福島第一-6号機 設備状況確認結果							
複合建屋(原子炉棟含む)				タービン建屋			
6階					2階		
5階							
4階							
	原子炉棟4階	原子炉棟5階	原子炉棟6階				
3階					1階		
2階							
	原子炉棟2階	原子炉棟3階	原子炉棟4階	原子炉棟5階			
地下							
	原子炉棟地下1階	原子炉棟地下2階					
格納容器内					地下

※本ページ以降は、弊社ホームページ上のPDFデータについて、一部変換エラーがあったことから、PDFデータの訂正したものです。

訂正箇所：添付12-5

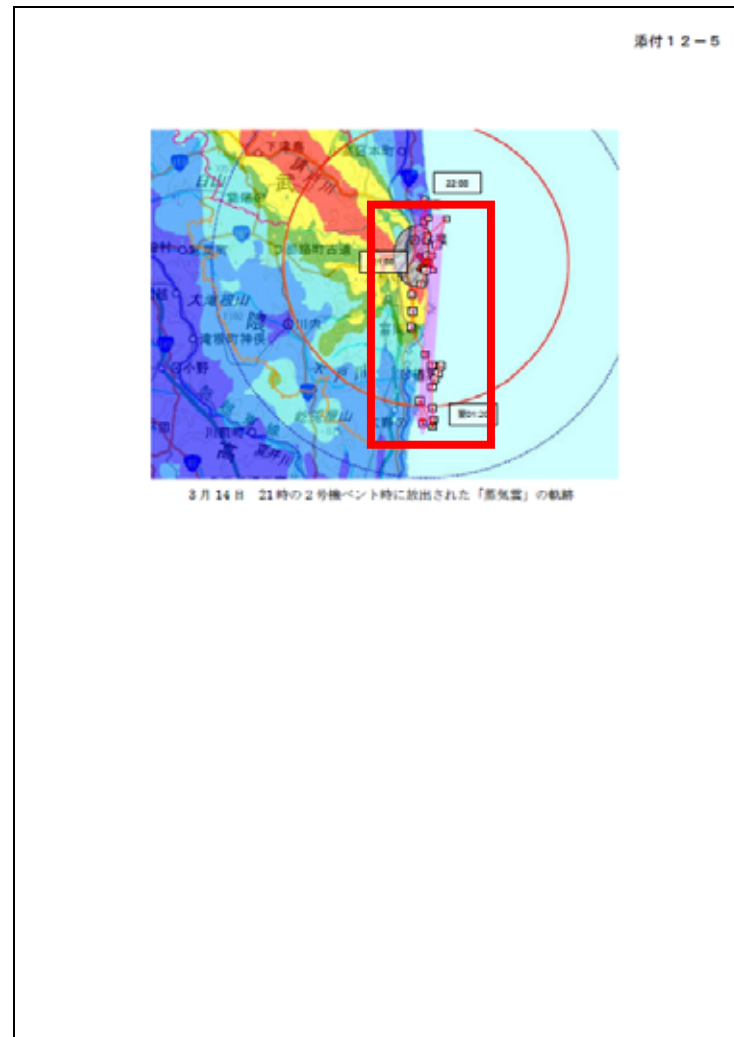
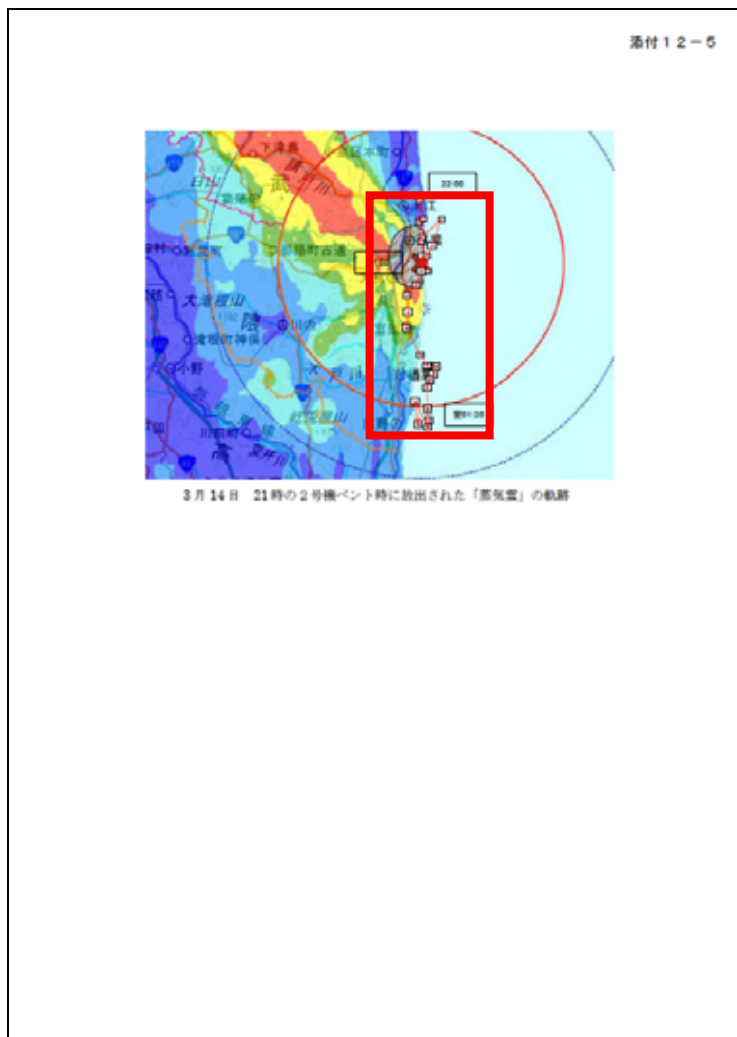
蒸気雲移動経路を示す赤い矢印（半透明）が欠落していたため訂正

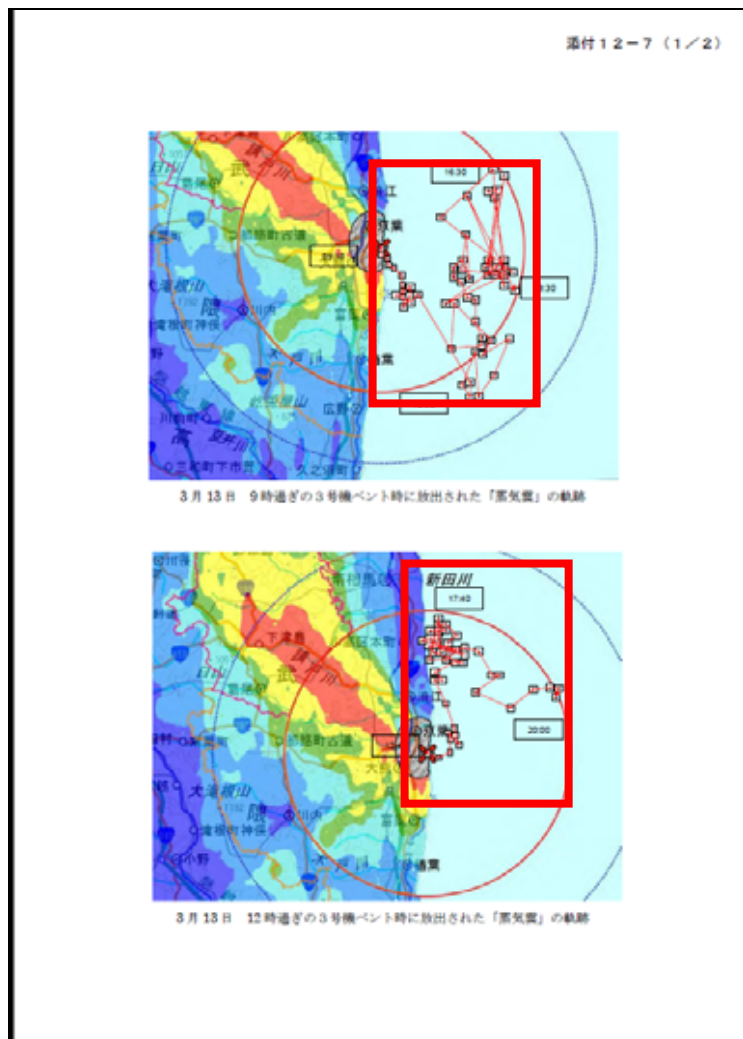
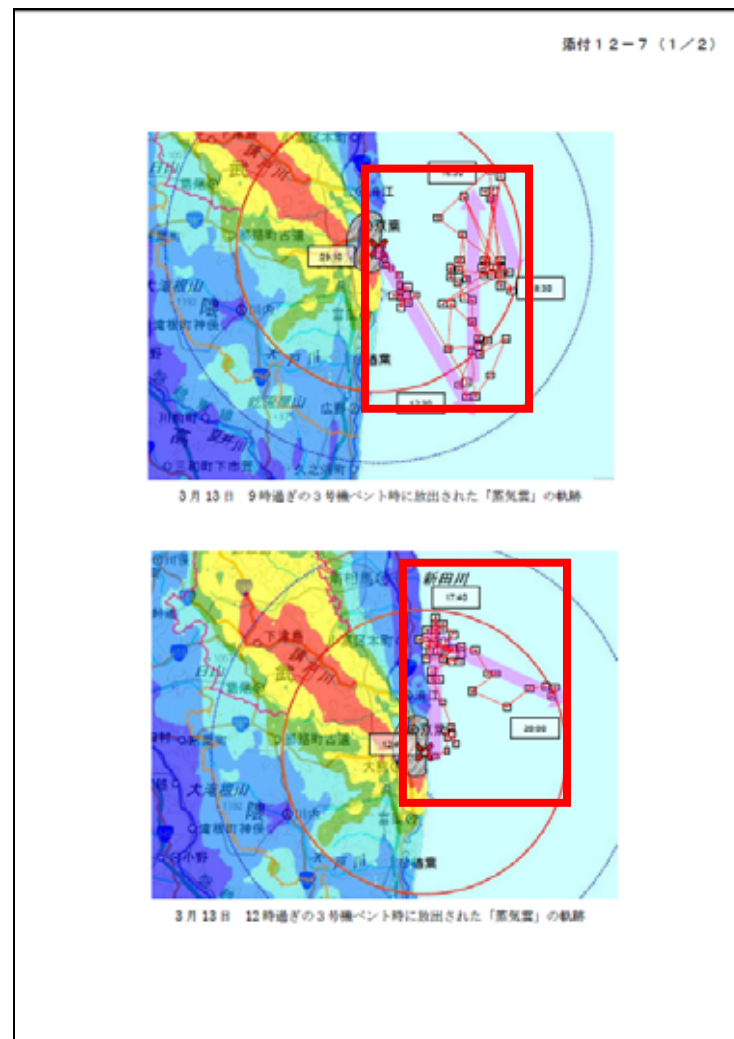
蒸気雲移動経路を示す赤い矢印（半透明）が欠落していたため訂正

訂正箇所：添付12-7 (2/2)

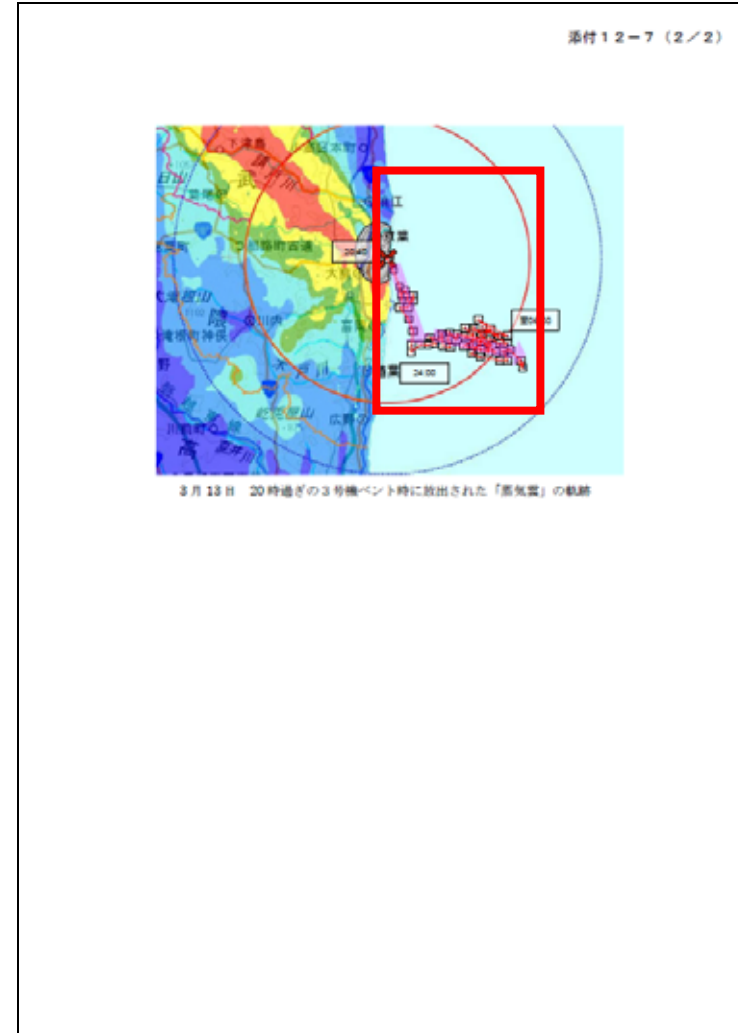
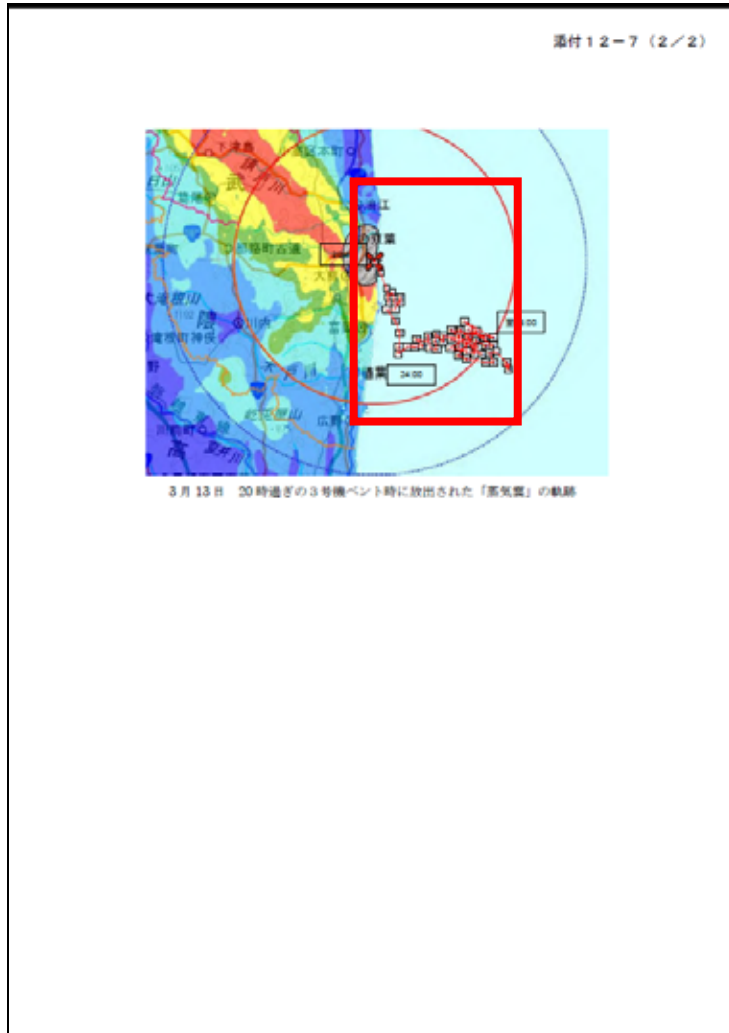
蒸気雲移動経路を示す赤い矢印（半透明）が欠落していたため訂正

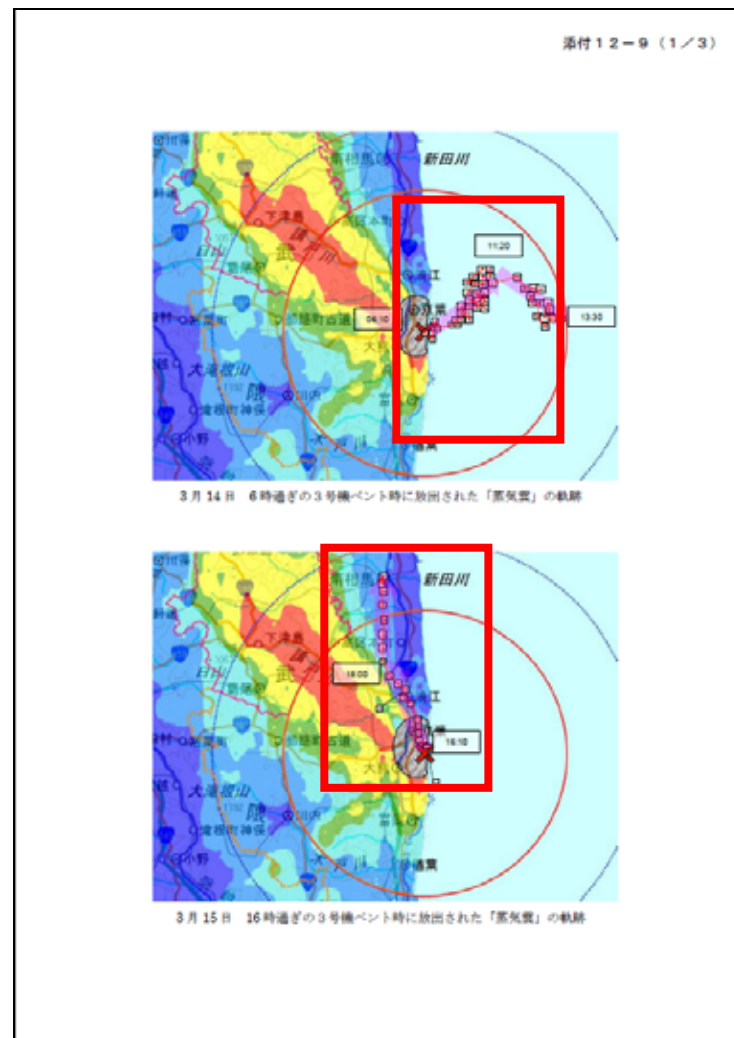
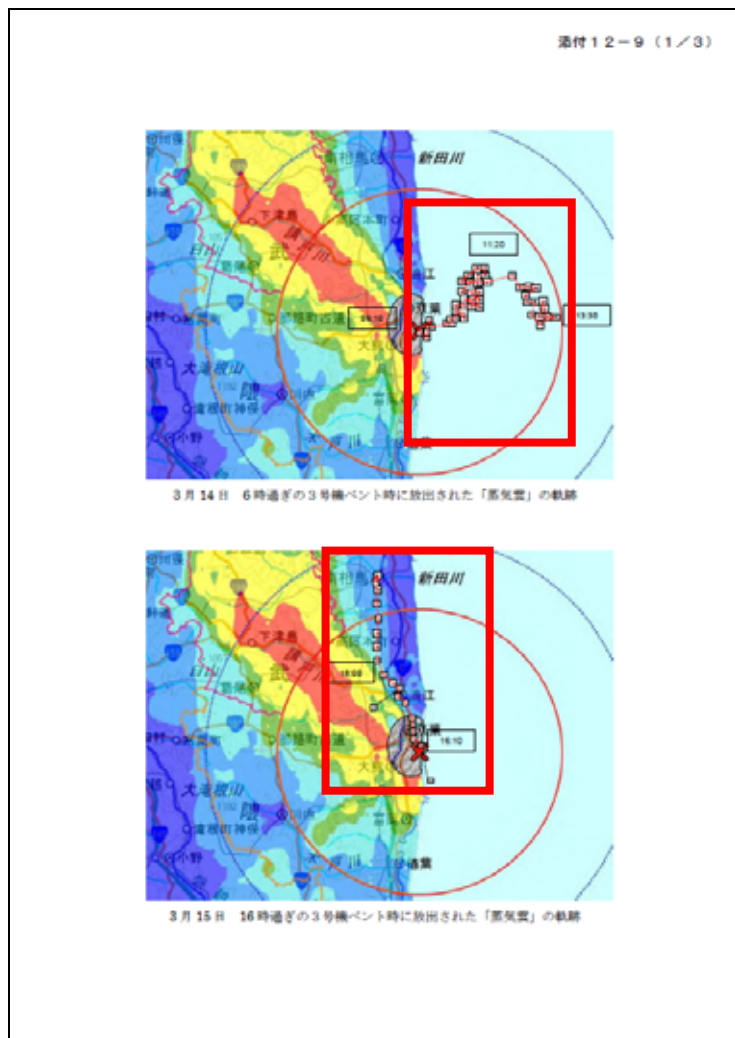
蒸気雲移動経路を示す赤い矢印（半透明）が欠落していたため訂正

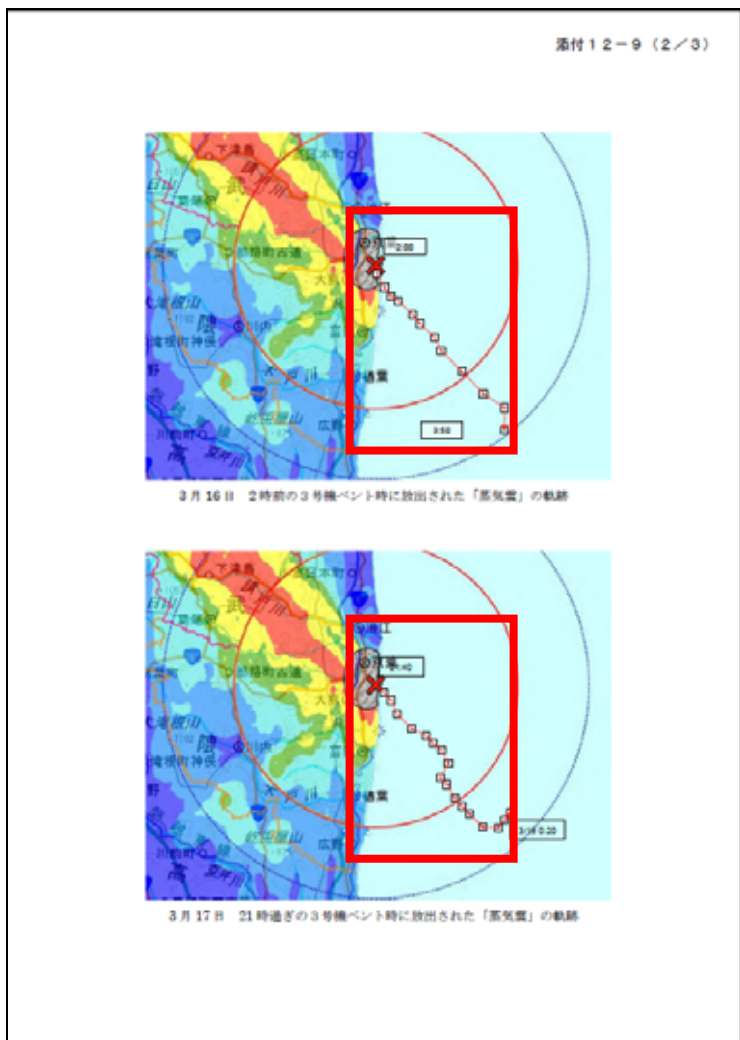
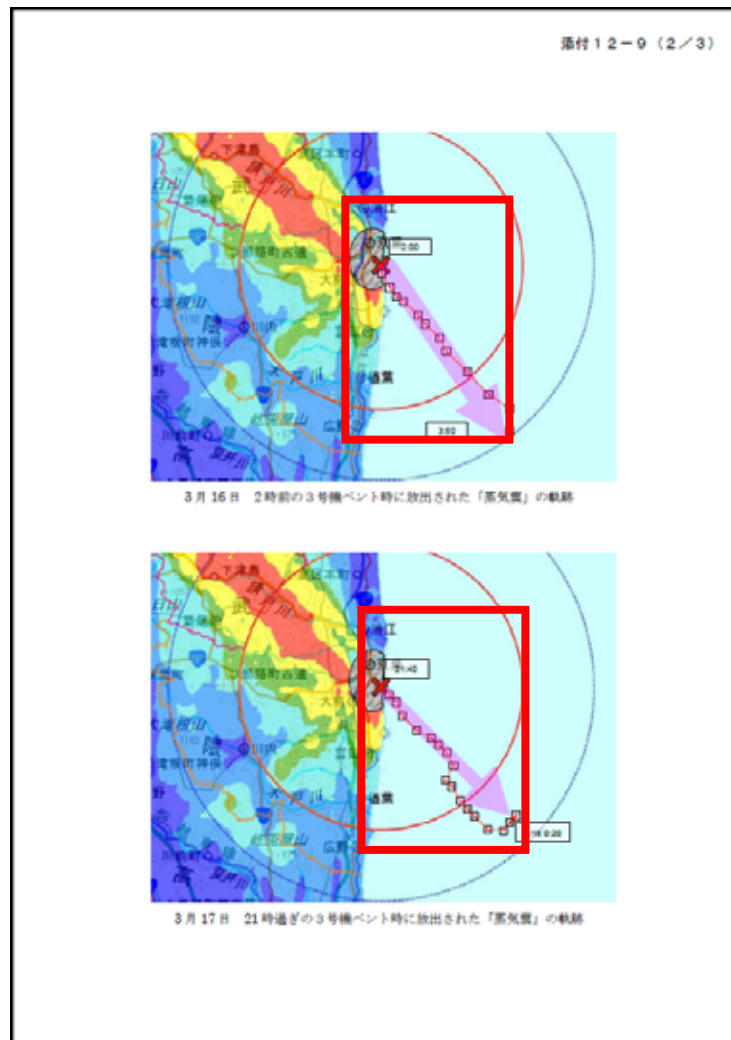
蒸気雲移動経路を示す赤い矢印（半透明）が欠落していたため訂正

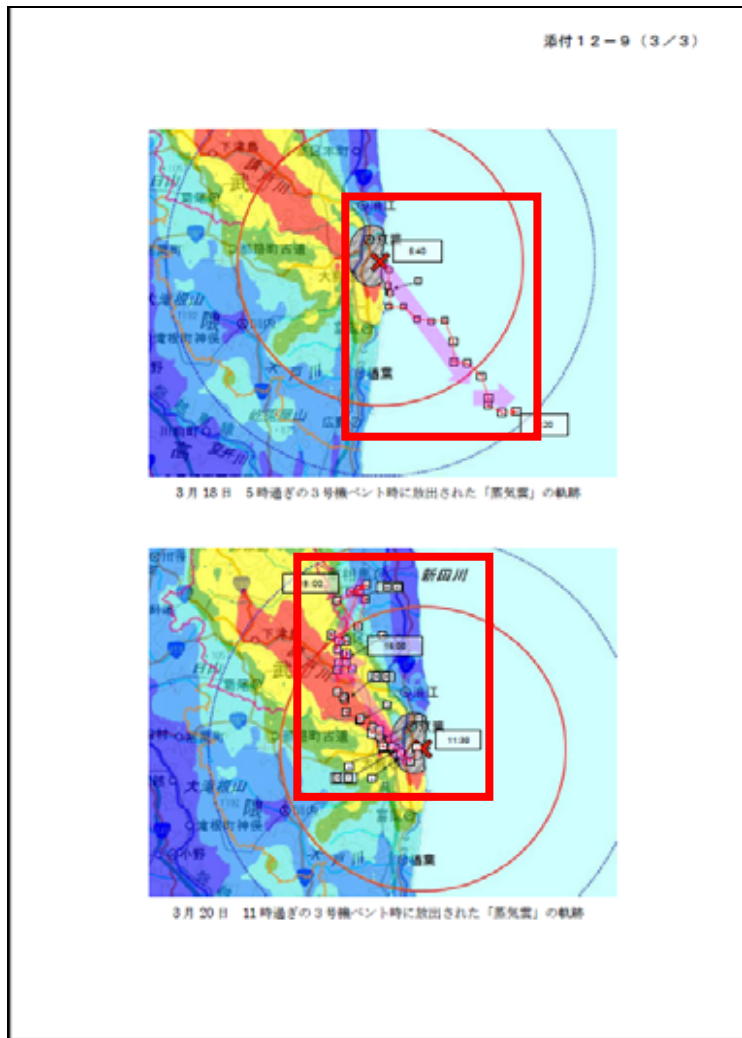
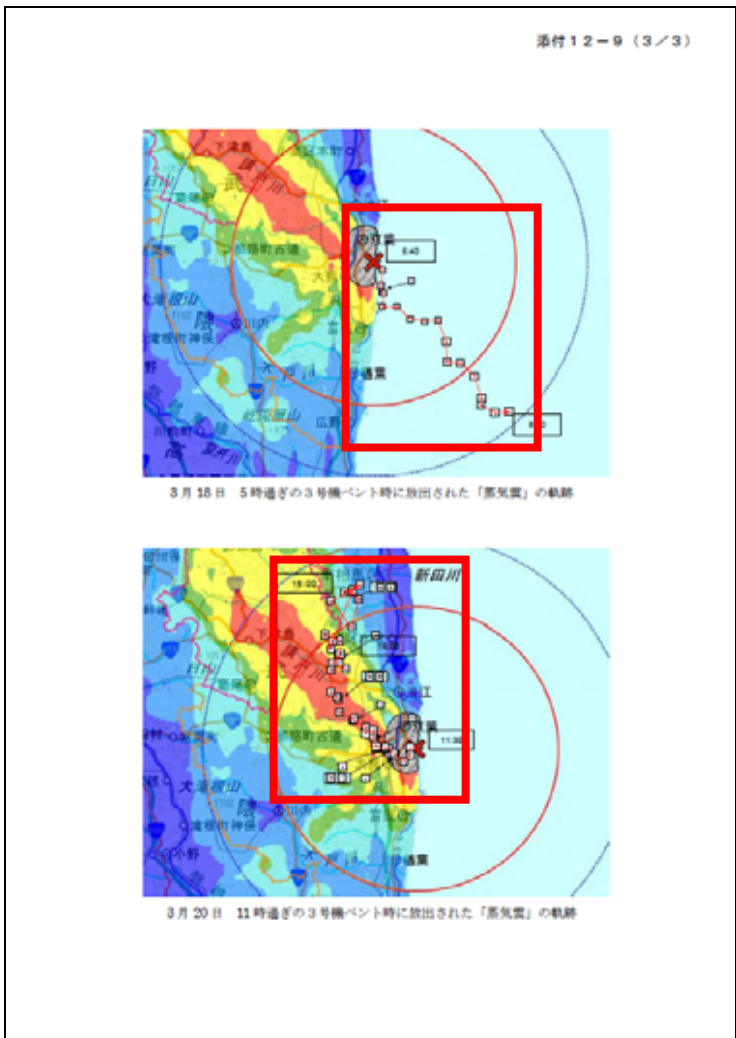
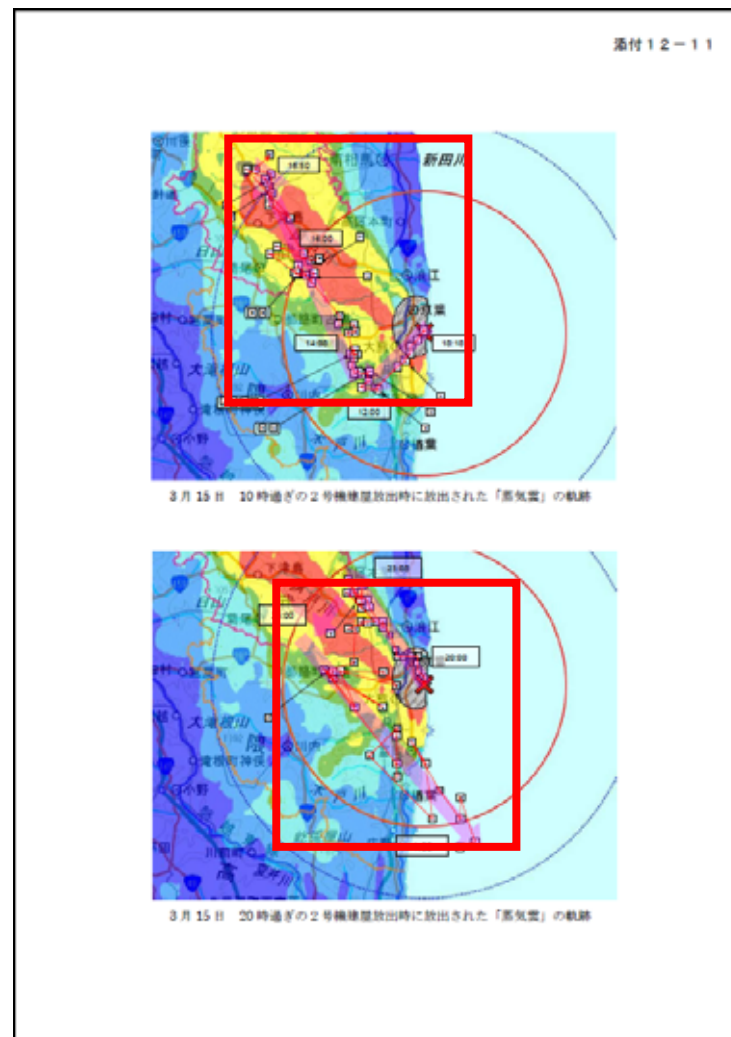
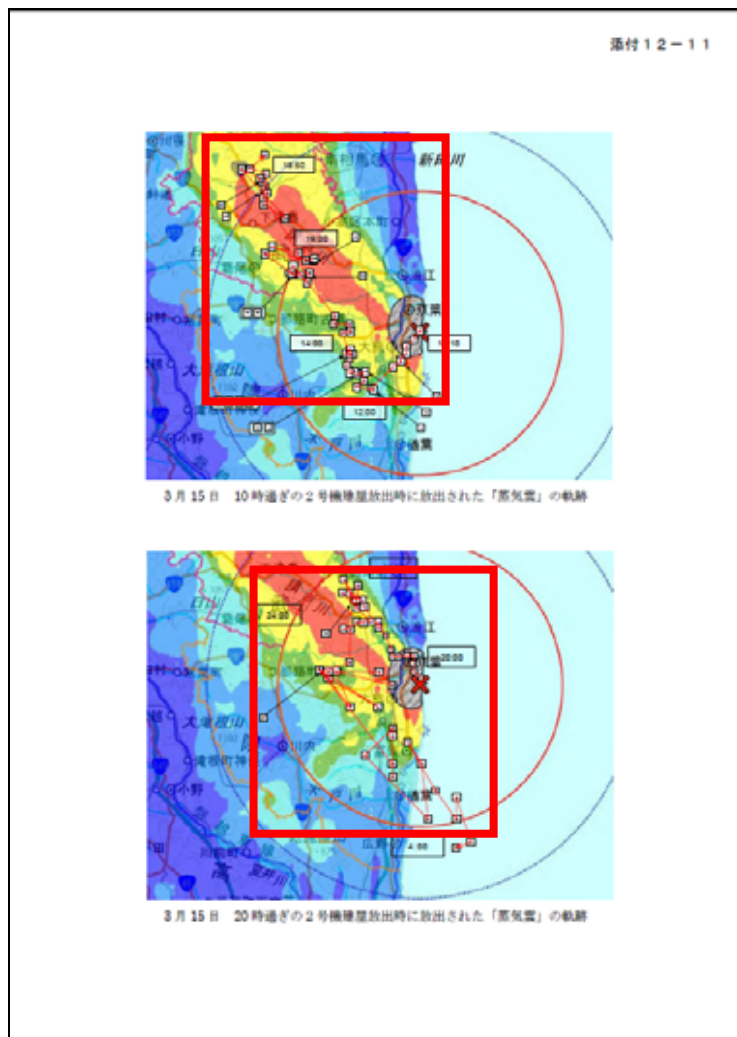
蒸気雲移動経路を示す赤い矢印（半透明）が欠落していたため訂正

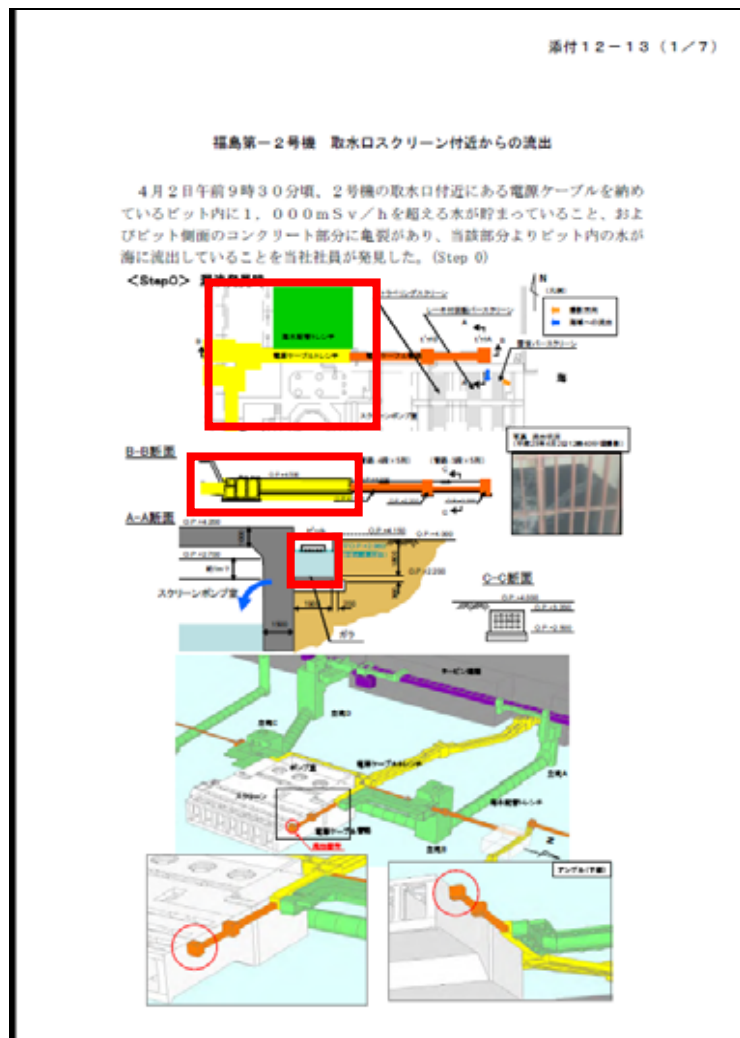
海水配管トレンチ（緑）と電源ケーブルトレンチ（黄）の形状が変形していたため訂正、ピットの中が水色で塗りつぶされていたため訂正
